## Projet éolien Montérégie

# Rapport complémentaire

PROJET ÉOLIEN MONTÉRÉGIE  
RAPPORT COMPLÉMENTAIRE

Le présent document répond aux questions et commentaires adressés à Kruger Énergie Montérégie société en commandite (KEMONT) dans le cadre de l'analyse de recevabilité de l'étude d'impact sur l'environnement pour le projet d'aménagement du parc éolien Montérégie.

**Carte 1**  
Interdictions et contraintes à l'implantation d'éoliennes (secteur ouest)

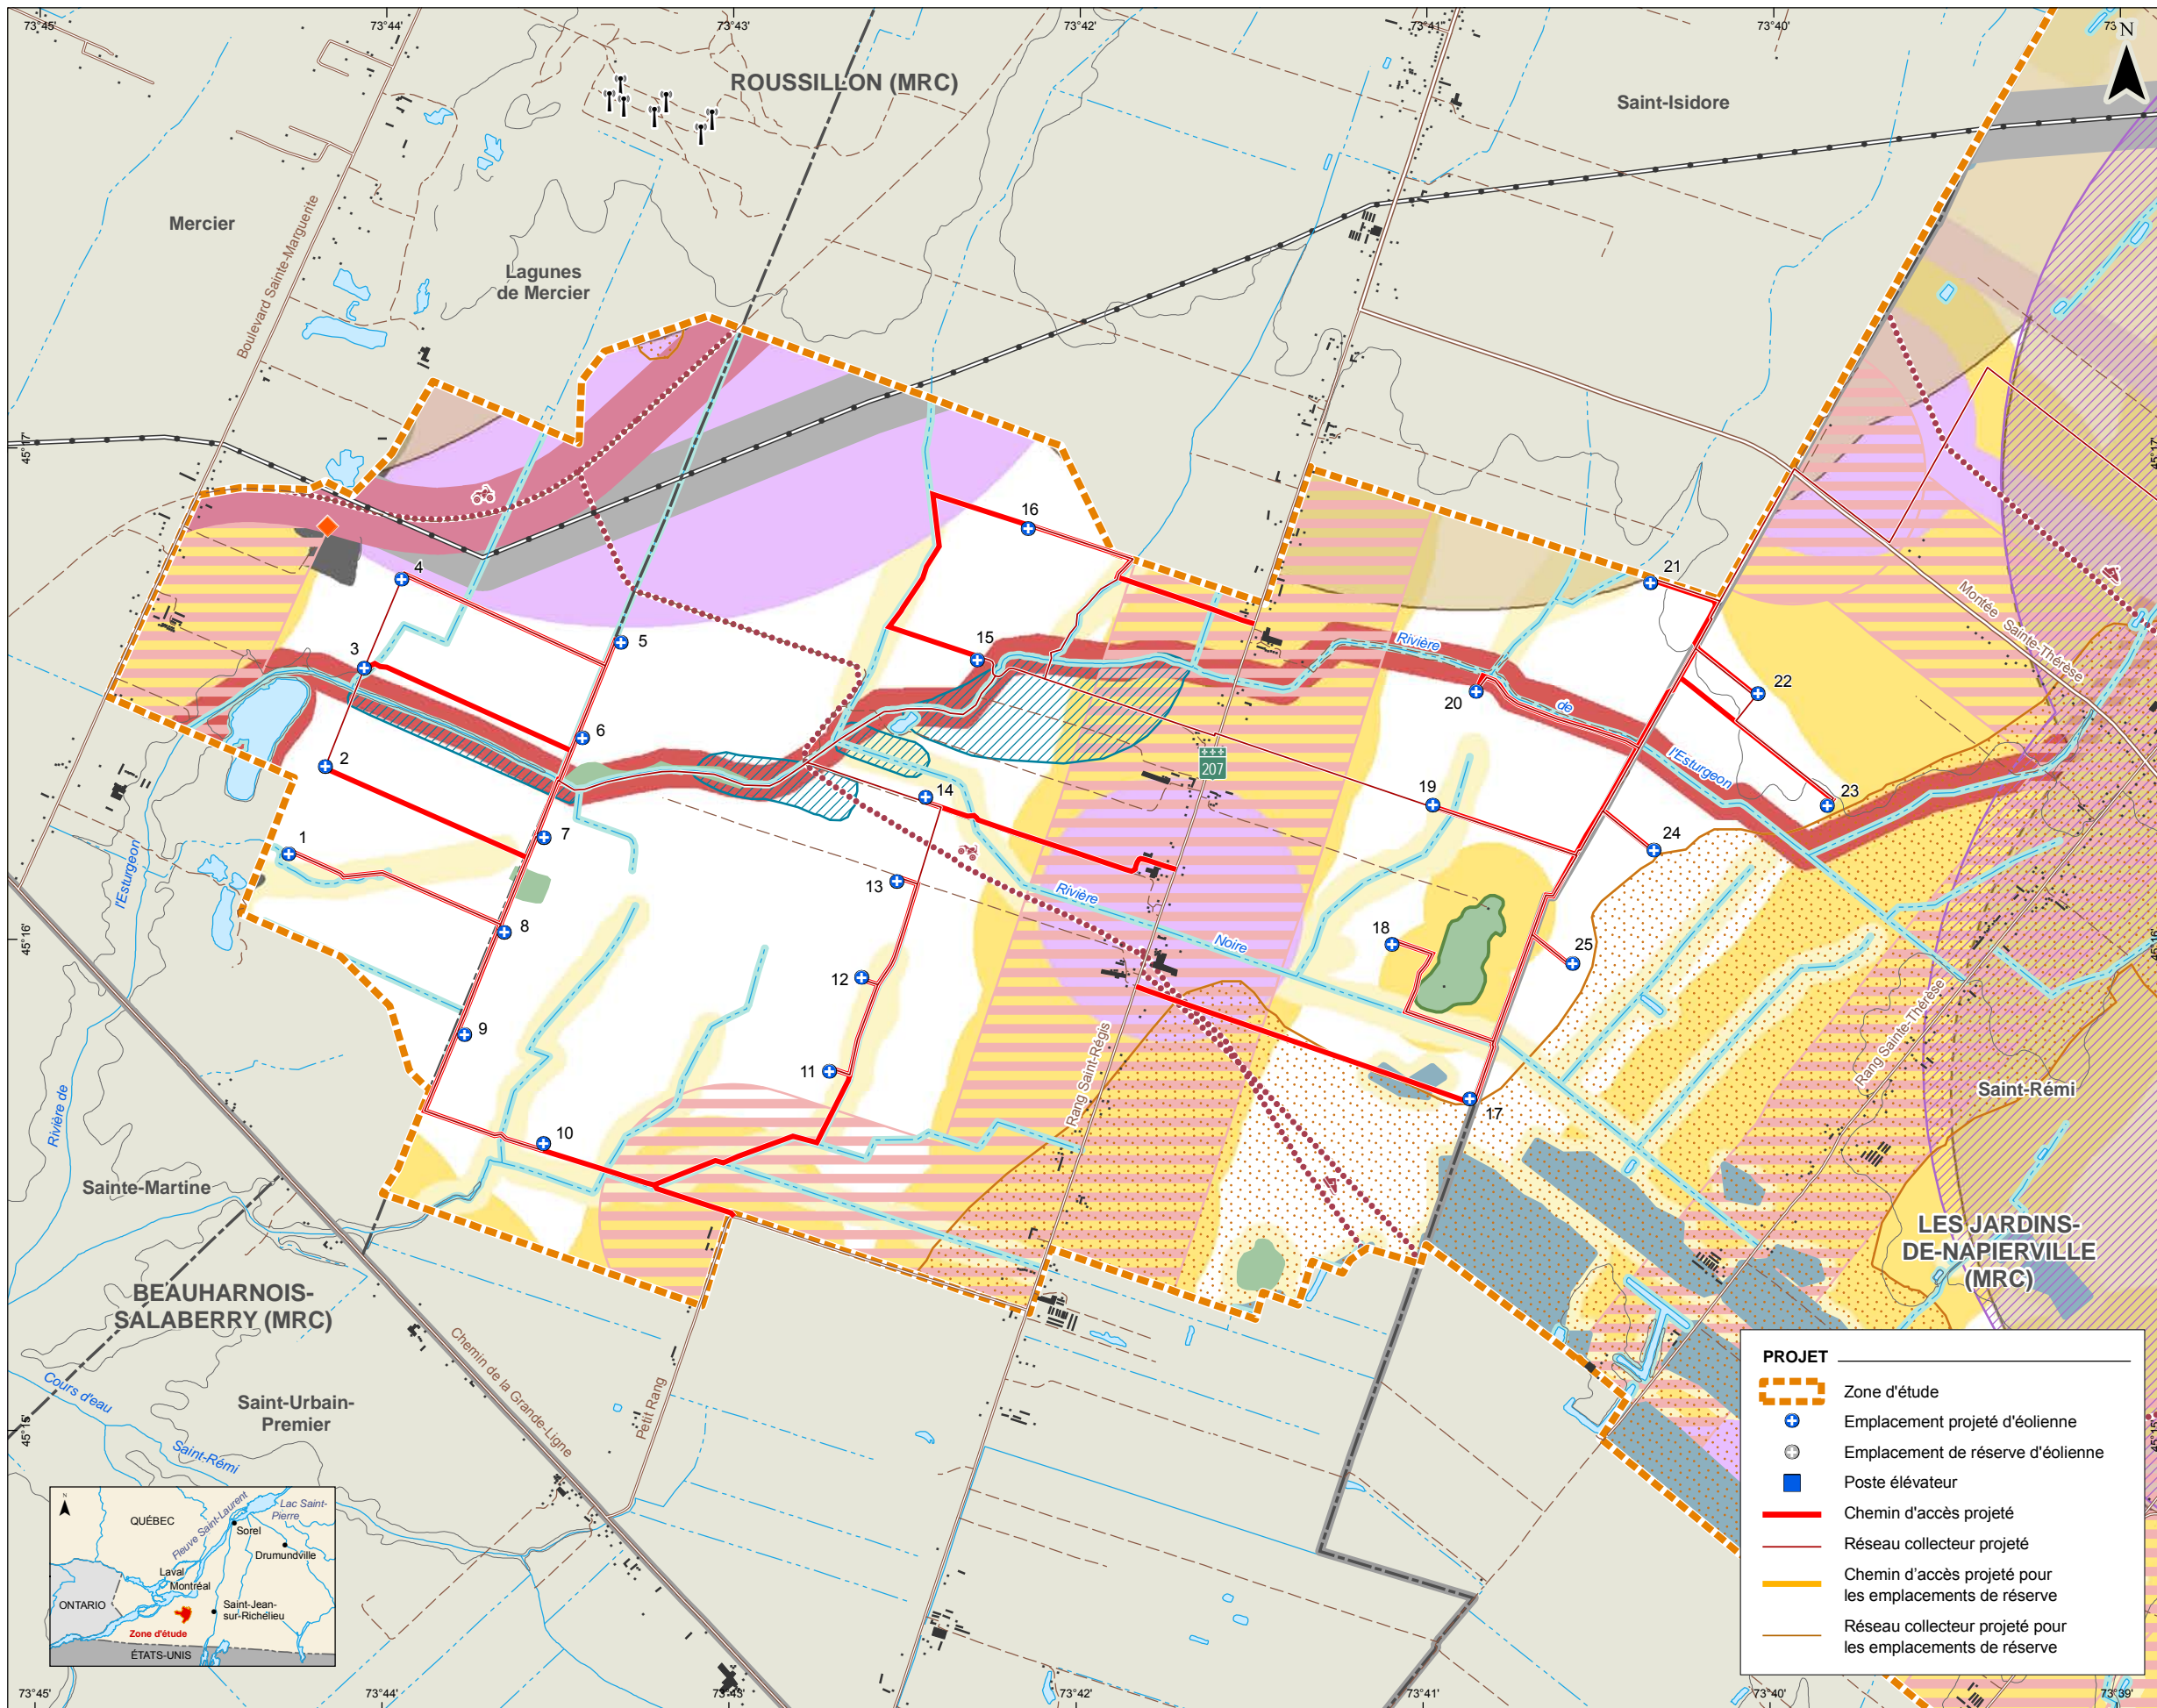
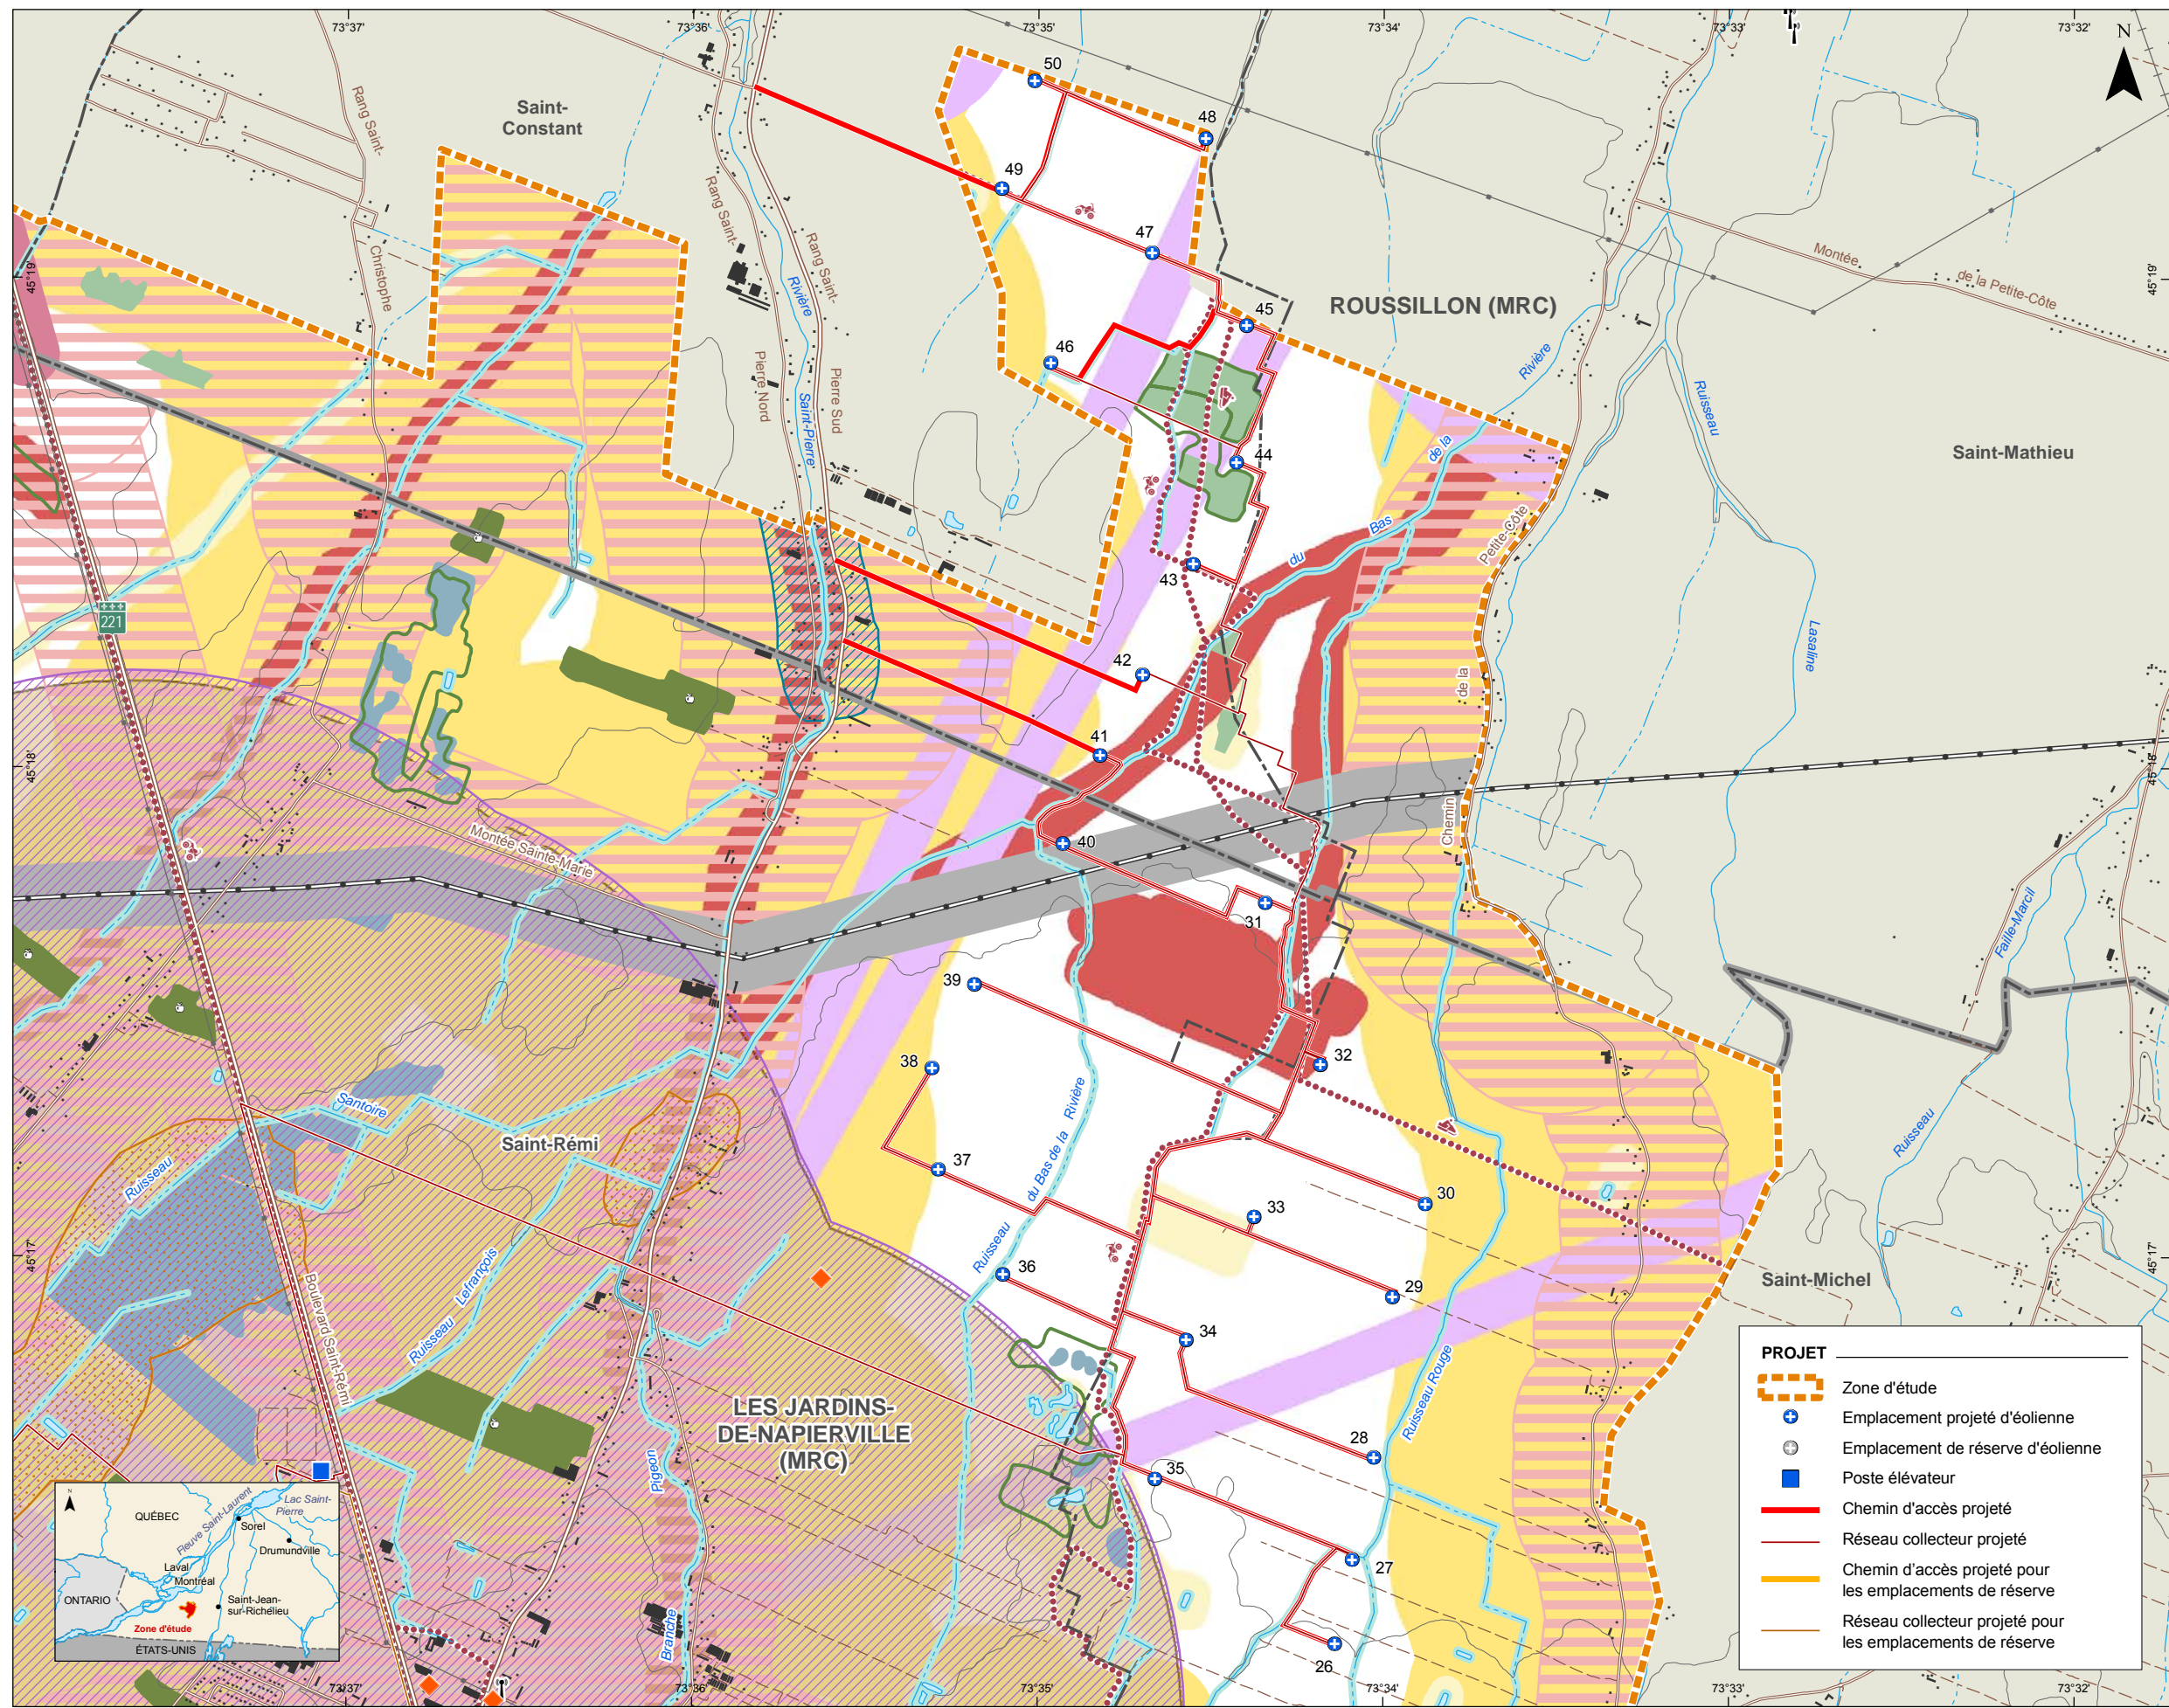
**Est-ce que chacune des éoliennes, incluant celles de réserve, respectent toutes les contraintes auxquelles elles sont soumises? S'agit-il tout simplement d'un effet dû à l'échelle utilisée pour les cartes? Si tel est le cas, l'utilisation de cartes à plus grande échelle pour chacune des trois zones de concentration des éoliennes du parc projeté pourrait aider à mieux illustrer le respect de ces contraintes. Si tel n'est pas le cas, identifier les éoliennes ne respectant pas l'une ou plusieurs des contraintes et spécifier ces dernières. Fournir la raison de la dérogation et expliquer ce que l'initiateur entend faire pour régler la problématique.**

**RQC-10** Les cartes 1 à 3 illustrent à grande échelle les interdictions et contraintes à l'implantation d'éoliennes, ayant été présentées sur la carte 3.5 du rapport principal de l'étude d'impact sur l'environnement.

Concernant les positions d'éoliennes (1 à 50), les contraintes et interdictions telles qu'énumérées au tableau 3.1 de la section 3.1 du rapport principal de l'étude d'impact sont respectées. Il s'agit effectivement d'un effet dû à l'échelle.

En ce qui concerne les positions de réserve 57, 58, 59 et 60, elles sont situées dans une zone de contrainte probable pour les chiroptères. Plus particulièrement, les zones de contrainte probables correspondent à des zones sensibles à valider telles que décrites au rapport d'étape de l'inventaire automnal présenté à l'annexe P1 de l'étude d'impact. Elles sont constituées de biotopes particuliers, tels que des milieux humides, des zones boisées et certains cours d'eau. Avant la validation de ces contraintes par les inventaires complémentaires, elles ont été intégrées à la carte des contraintes au même titre que les contraintes avérées. Pour ce faire, une zone tampon de 60 m leur a été appliquée. La raison de la dérogation réside donc dans le caractère probable et non validé, au moment de produire l'étude l'impact, des contraintes identifiées pour les positions de réserve 57, 58, 59 et 60.
